APPROFONDIMENTO CANALI CANDIANO E BAIONA,  
ADEGUAMENTO BANCHINE OPERATIVE ESISTENTI,  
NUOVO TERMINAL IN PENISOLA TRATTAROLI E  
RIUTILIZZO MATERIALE ESTRATTO IN ATTUAZIONE  
AL P.R.P VIGENTE 2007 - I FASE - PORTO DI RAVENNA

## PROGETTO ESECUTIVO

**oggetto** BANCHINE  
BANCHINA O - LLOYD  
RELAZIONE SULLE CRITICITÀ - BANCHINA O - LLOYD

**codice**  
1114-E-BAO-GEN-RG-02-0

#### **4.2.3 Criticità per la formazione di ancoraggi e variabilità della larghezza dei moduli dei diaframmi in c.a.p.**

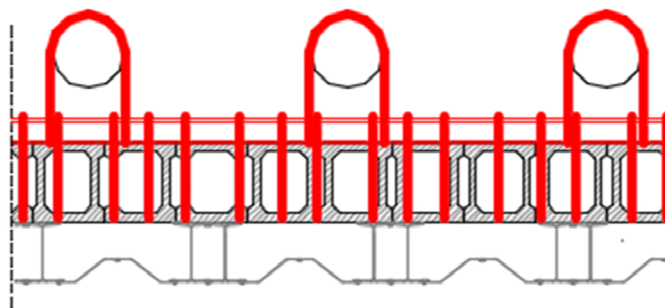
I rilievi del paramento hanno manifestato una variabilità delle larghezze dei moduli dei diaframmi in c.a.p. esistenti.

Il progetto definitivo prevede una fase di connessione dei pali della prima fila con la parte sommitale del diaframma in c.a.p. che presenta una sezione cava, pur non specificando le modalità di ancoraggio tra i pali e i diaframmi esistenti.

Lo schema riportato nella relazione di calcolo del PD, di seguito riproposto, evidenzia tirafondi di ancoraggio collegati ai diaframmi senza rappresentare i necessari elementi di serraggio da predisporre lato mare (piastre, rosette, dadi, barre, bulloni, ecc.).

La variabilità delle larghezze dei moduli e la presenza di armature in precompresso non identificabili dal paramento interno, non consentono di poter individuare punti di connessione per gli ancoraggi senza incorrere nel rischio di intercettare le armature di precompressione e, conseguentemente, rendere vulnerabili le strutture esistenti.

#### 4.2.4 Quota ciglio di banchina

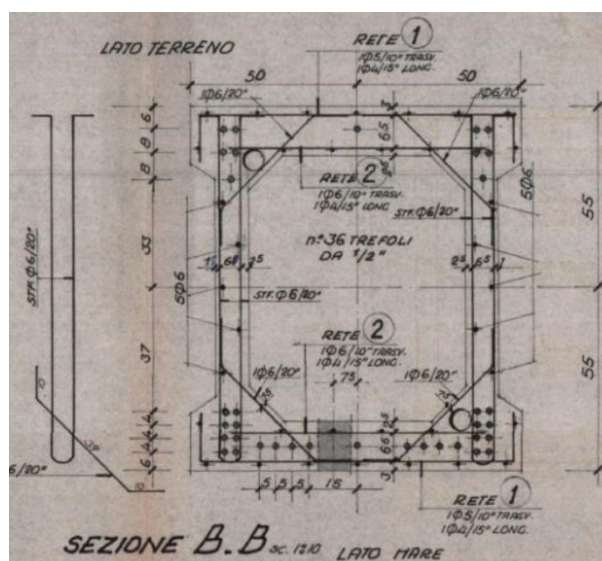
Dall'analisi del rilievo eseguito con laserscanner si riscontra una incongruenza relativa alla quota del piano banchina con quanto dichiarato nel PD (1114.STR.06.04) – “Sezioni tipologiche, piante e particolari costruttivi”\_Rev.2 e 1114.STR.06.A Rev.2 – “Relazione dei calcoli geotecnici e strutturali”).

Nel progetto definitivo è indicato che la trave di coronamento è posta, allo stato attuale, ad una quota +2,50 l.m.m mentre dal rilievo eseguito **la quota risulta pari a +2,00 metri l.m.m.** Ne consegue che, essendo fissato a +2,50 m sul lmm la quota media del piazzale di progetto, sarà necessario prevedere una diversa quota (ed, in conseguenza, una maggior dimensione in altezza) anche per la trave di coronamento.

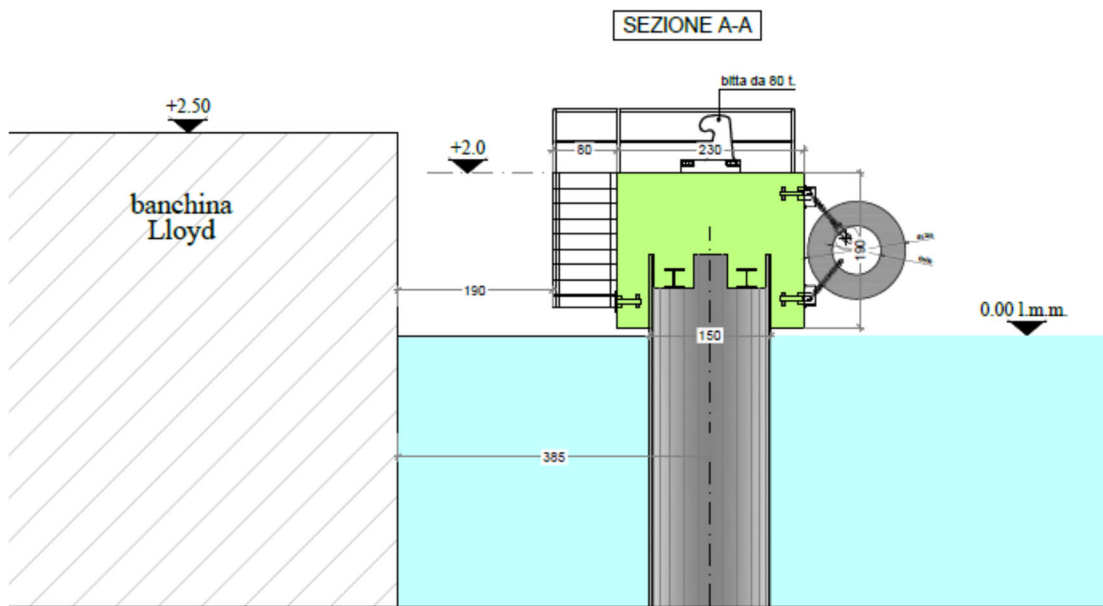
In merito alla gestione degli ormeggi appare necessario ripensare alla modalità di formazione delle bricole temporanee.

Come riportato all'interno della relazione 1114\_GEN.N\_ "Relazione cantierizzazione" del progetto definitivo posto a base d'appalto, per il cantiere O (Lloyd) come anche per il cantiere [C (Alma Petroli)] è prevista la realizzazione di una nuova una nuova linea di accosto verso mare (4 o 5 m dall'attuale ciglio), attraverso la posa di bricole provvisorie lungo tutto il fronte banchina. E' inoltre previsto l'inserimento di una bricola aggiuntiva che allungherà la linea di accosto di circa 50/60 m in più rispetto l'attuale profilo di banchina, al fine di migliorare il tonneggio della nave durante le fase di scarico merci. Il progetto definitivo prevede tra l'altro di lasciare in opera la bricola di estremità. Non sono presenti all'interno del progetto definitivo specifiche tecniche per la formazione delle bricole provvisorie, né tantomeno della bricola da lasciare in opera durante la vita d'esercizio dell'opera di progetto.

In fase esecutiva si propone di realizzare, per l'intero profilo di banchina, un sistema di bricole di diam 1500 mm spessore 25 mm ed altezza 35 m (da +1.00 m a -34.00 m s.l.m.m.), poste ad interasse 25 m, ciascuna dotata di struttura sommitale in c.a. di dim 230 x 230 x h=1,90 m e quota testa pari a 2,0 m sul lmm

Ciascuna bricola sarà dotata di bitte da 80 t e parabordi cilindrici e di una scala a sbalzo in carpenteria metallica in acciaio zincato, posta a tergo, per consentire al gruppo battellieri ed ormeggiatori le manovre di ancoraggio.

In tal modo si eviterà l'utilizzo – durante le lavorazioni - delle bitte poste sulla trave di coronamento, ovvero di bitte provvisorie collocate sulla testa dei pali di progetto.

Le bitte utilizzate saranno da 80 tonnellate. Considerando un'inclinazione delle cime di ormeggio pari a 45° sull'orizzontale, la briccola è stata dimensionata con riferimento ad una forza orizzontale pari a circa 566 kN. Essendo opere provvisorie, non sono stati considerati coefficienti di sicurezza amplificativi delle azioni di progetto. La sezione utilizzata (tubo  $\varnothing 1500$  s=25 mm in acciaio S355) è idonea a garantire la stabilità dell'opera in oggetto, sia dal punto di vista strutturale che geotecnico.
